DETERMINAZIONE DEL DIRIGENTE SERVIZIO VIA/VINCA 29 aprile 2025, n. 189

[ID VIP 13179] - Parco eolico esistente, con dismissione degli attuali 24 aerogeneratori e sostituzione in riduzione degli stessi con l'installazione di 9 nuove turbine, della potenza unitaria di 4,2 MW, per una potenza totale di impianto pari a 37,8 MW, ubicato nel Comune di Accadia (FG), in località "MURGE" e "TRE TITOLI", incluse le relative opere di connessione alla RTN.

Proponente: LUCKY WIND S.P.A.

Relazione tecnica a supporto dell'istruttoria sul progetto
ID_VIP 13179

Figura 2.a – Area di inviluppo impianto in località “Tre Titoli”. Fonte: Tavola di verifica delle condizioni previste dall’art.5 comma 3-bis lettera b) del D.Lgs 28/2011; elaborato “061a-LKW-AMB-TAV-061a-00”.

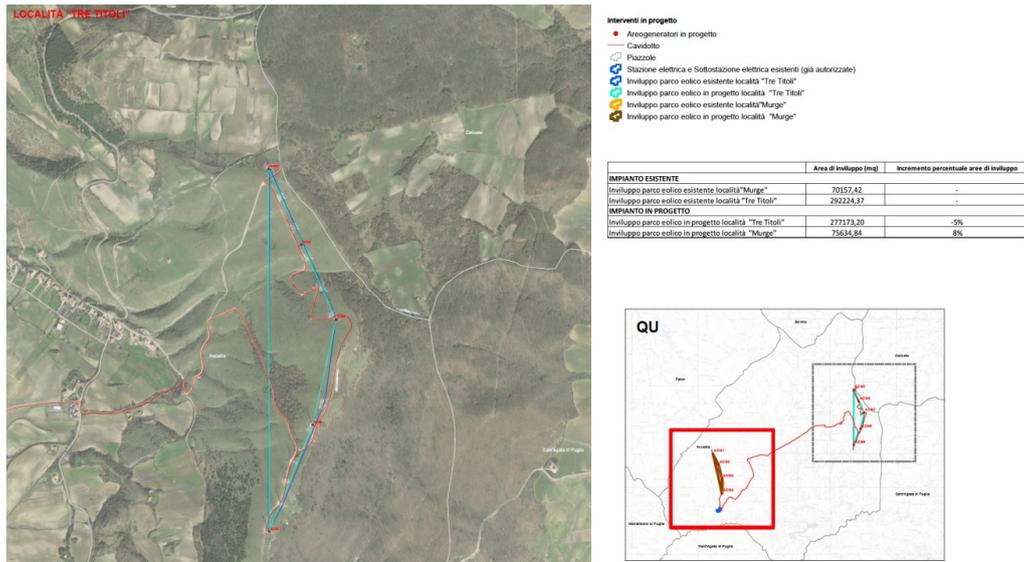
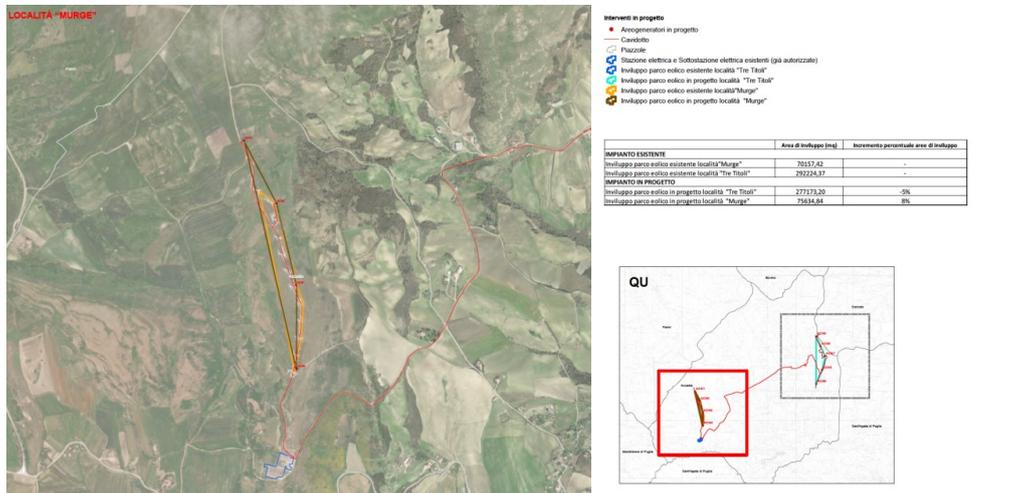
L’ammodernamento dell’impianto si qualifica dunque come variante non sostanziale che non comporta una variazione dell’area occupata superiore al 20%.

Figura 6.a: Componenti geomorfologiche – Versanti

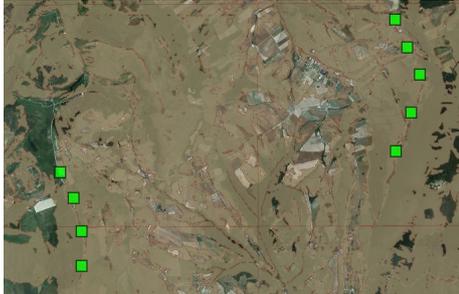
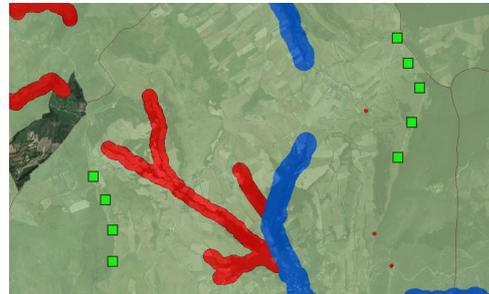
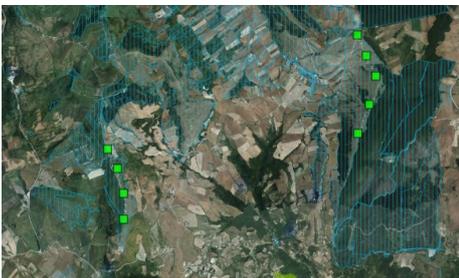
Si precisa che dalla verifica sulla cartografia PPTR emerge che ogni aerogeneratore interferisce con aree naturali protette.

L'area dell'impianto ricade in aree vincolate ai sensi del Piano Paesaggistico Territoriale Regionale.

Figura 5 – Stralcio aree non idonee FER Regione Puglia

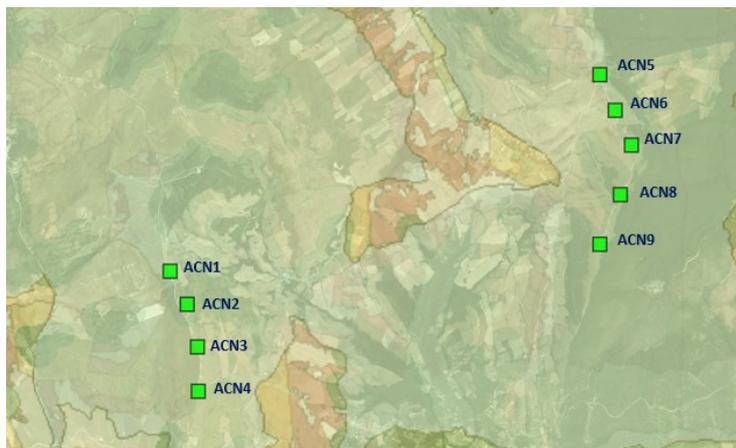
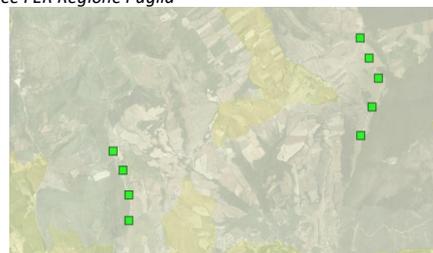
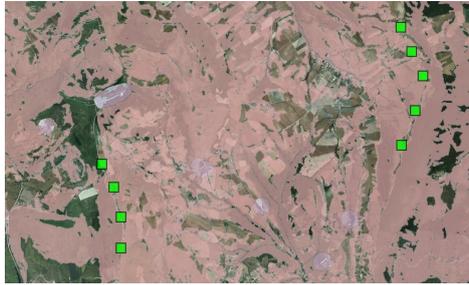
L'area dell'impianto ricade tra quelle indicate come **NON IDONEE** ai sensi del Regolamento Regionale n. 24 del 2010, poiché l'impianto intercetta i vincoli come da tabella 2.

In riferimento alle opere di connessione, si precisa che **il cavidotto interferisce con SIC IT9110033 Accadia – Deliceto, Sistemi di naturalità, Boschi con buffer di 100 m, Pericolosità geomorfologica del PAI, ATE B del PUTT/p, Segnalazione Carta dei Beni + buffer di 100 m, Versanti**.

Figura 9 – Impatto cumulativa in buffer 50 volte il diametro 7,5 km - Fonte: Elaborato – "060_LKW-AMB-TAV-060_00"

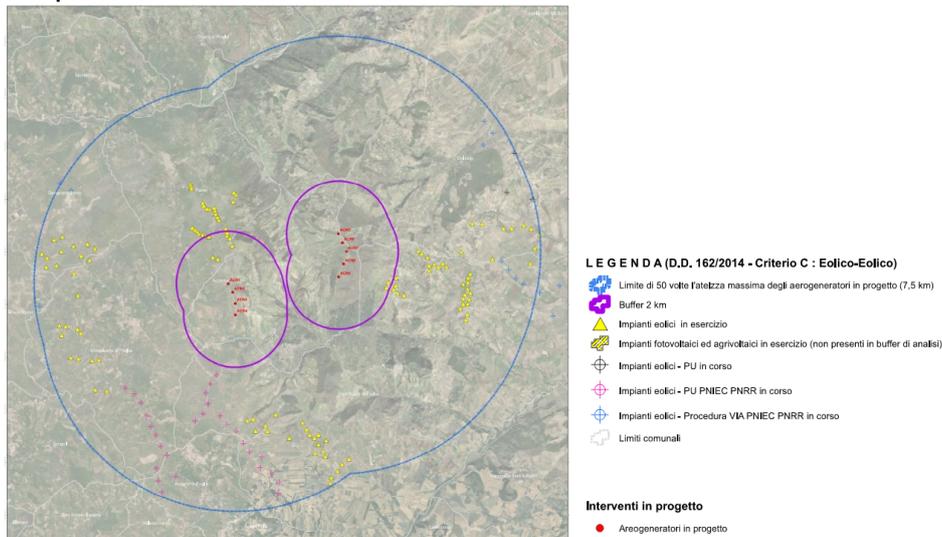
- **Distanza minima tra parchi eolici di 50 volte l'altezza massima della turbina più vicina (per evitare l'effetto selva);**
Dall'analisi dell'Elaborato - "060_LKW-AMB-TAV-060_00" si evince che tale parametro **non è rispettato**:

Nel buffer sono presenti numerosi impianti eolici in esercizio ed in corso di autorizzazione. In particolare, la torre ACN1 dista meno di 1,0 Km dal parco eolico in esercizio più prossimo collocato nel comune di Panni (FG).

Il proponente non fornisce nessuna analisi cartografica con impatti cumulativi nel *buffer* di 20 Km, in tale area sono presenti impianti eolici in numero notevole e significativo la cui presenza segna decisamente il nuovo carattere di paesaggio agrario del territorio.
